43F-1-006

不具合連絡書

503186-2029 / MICRO SD CARD CONN SWICH

略図(必要な場合のみ)

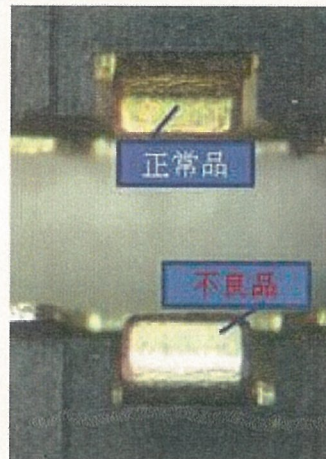
めつき厚薄い

めつき厚:規格値0.03MIN

実測値:0.01~0.02
